Aprovechamientos Hidroeléctricos del Río Santa Cruz

OPTIMIZACIÓN DEL PROYECTO

Tabla comparativa: Proyecto ejecutivo del pliego y proyecto en ejecución (actual)

Figura 2 -Esquema indicando modificaciones al proyecto según aprovechamiento

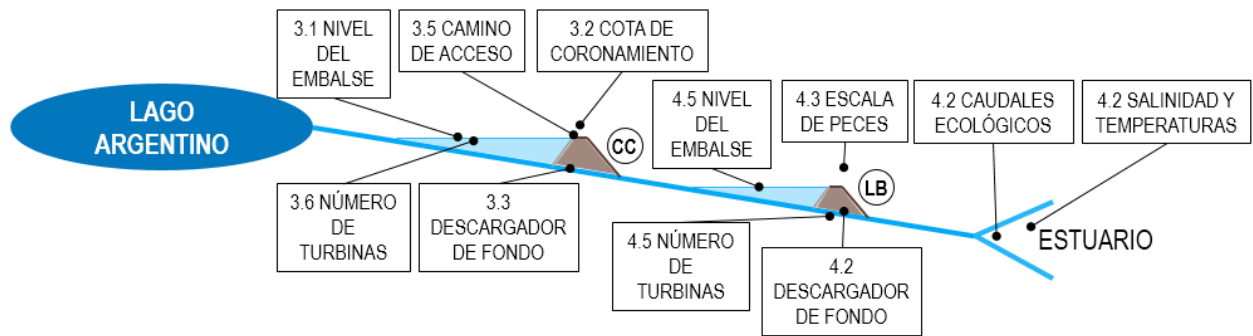
Diversos aspectos influenciaron la necesidad de producir un cambio en el proyecto original, que sirvió de base durante el proceso licitatorio de las obras, el diseño de los aprovechamientos del río Santa Cruz debió ser modificado en torno al río, especialmente respecto de la intervención sobre el Lago Argentino y el estuario del río Santa Cruz. Los ajustes principales y sus objetivos correspondientes, se sintetizan en el grafico siguiente:

Figura 4 –Tirantes con proyecto - Niveles del lago Argentino y embalse CC

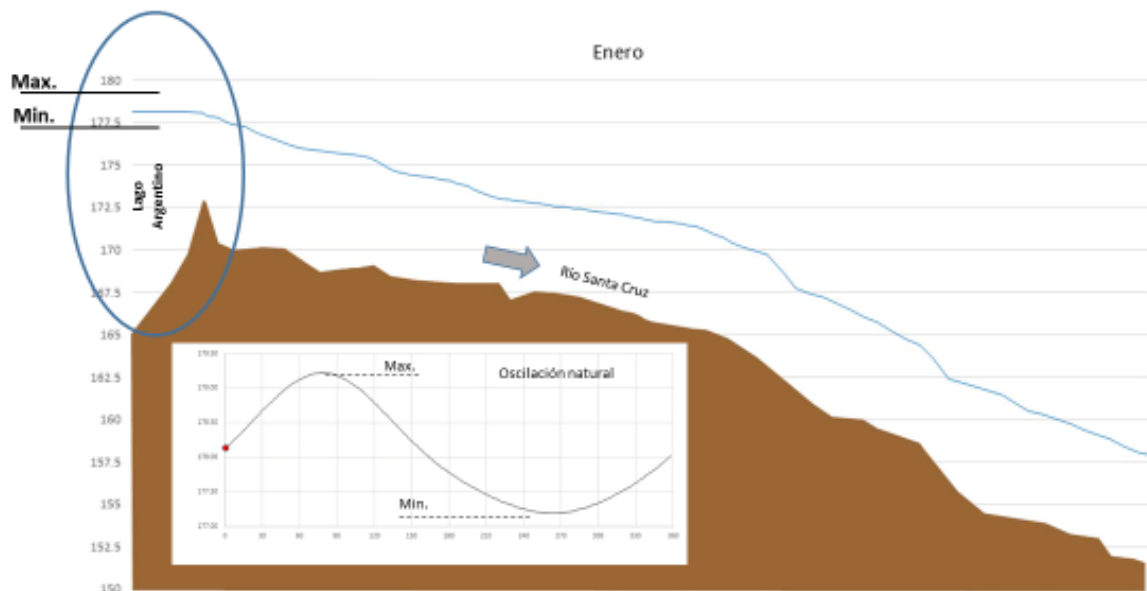
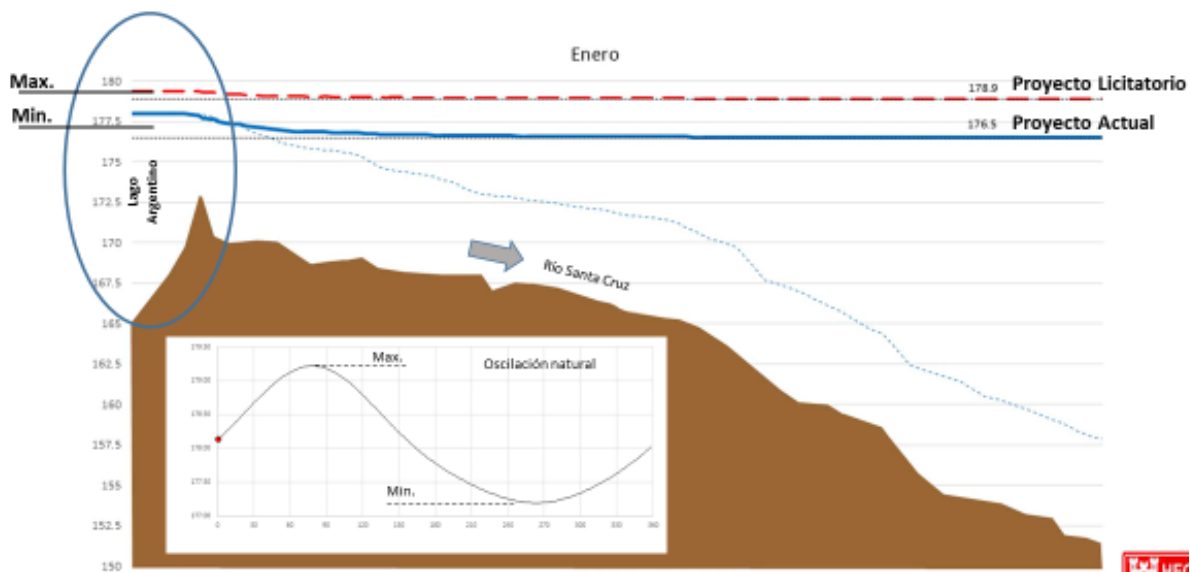
Una de las premisas prioritarias requeridas en el proyecto es que la presa CC opere hidráulicamente desacoplada de los niveles normales del lago Argentino. Para asegurar esta premisa, se realizaron tres estudios independientes. En el año 2015, la provincia de Santa Cruz encargó a la Universidad Nacional de La Plata el primer estudio. En el mismo año, la Contratista realizó un estudio similar, como requerimiento del Pliego. Por último, en el año 2016, el Comitente convocó a un experto internacional, el Ingeniero Ascencio Lara, quien revisó los estudios antecedentes y realizó la verificación de la cota del embalse propuesta. Los tres estudios tuvieron como objetivo, determinar si el aprovechamiento CC, operando a cota de Nivel de Agua de Operación Normal (NAON), prevista en los pliegos de licitación, de 178,90 mIGN, afectaría los niveles de agua naturales del lago Argentino. Con estos estudios se verificó que el nivel de embalse previsto daba lugar a modificaciones sensibles de los niveles de agua del Lago Argentino y se obtuvo que los resultados convergen en verificar que la cota 176,50 mIGN, como nuevo NAON, permite garantizar el desacople hidráulico mencionado.

Los estudios realizados son el sustento para afirmar que, durante la operación normal del embalse de la presa Cóndor Cliff, no se generan alteraciones apreciables en los niveles del Lago Argentino, dado que las variaciones imputables al embalse de CC, se encuentran dentro de los rangos naturales de variación del lago.

Como conclusión final, se pudo confirmar la viabilidad de la reducción de la cota del embalse a 176,50 mIGN, respecto a la cota de 178,90 mIGN planteada en el proyecto original. Este nivel, aparejaba una cota de coronamiento de la presa CC de 187,40 mIGN, por lo que se planteó la posibilidad de disminuir su nivel.

Figura 5 -Comparativa de cotas entre el Pliego y el Proyecto Ejecutivo

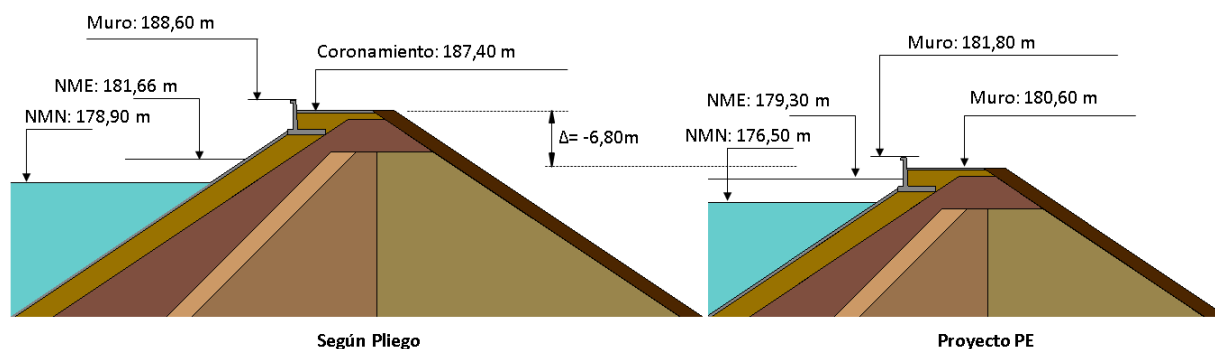
Adicionalmente a la reducción del nivel del embalse, uno de los aspectos que influye significativamente en la adopción de la cota de coronamiento involucra la altura de la ola que puede producirse en el embalse. Los factores que inciden en la altura de la ola son principalmente la magnitud de los vientos asociado a su dirección predominante. A partir de estos datos, se calcula la ola de diseño y se adopta una revancha, es decir, una altura adicional en la presa que evite el sobrepaso del agua sobre el cierre en el momento en que la ola rompe sobre el talud aguas arriba de la presa. La revisión de los estudios indicó que la revancha adoptada resultaba un valor significativamente conservador. Adicionalmente, se optó por la instalación de un muro rompeola sobre el lado del embalse que, dado su perfil semicircular, ante la llegada de la ola, produce un efecto de retorno de la misma hacia al embalse. Las cotas finales adoptadas teniendo en cuenta los estudios enunciados se muestran en la siguiente figura.
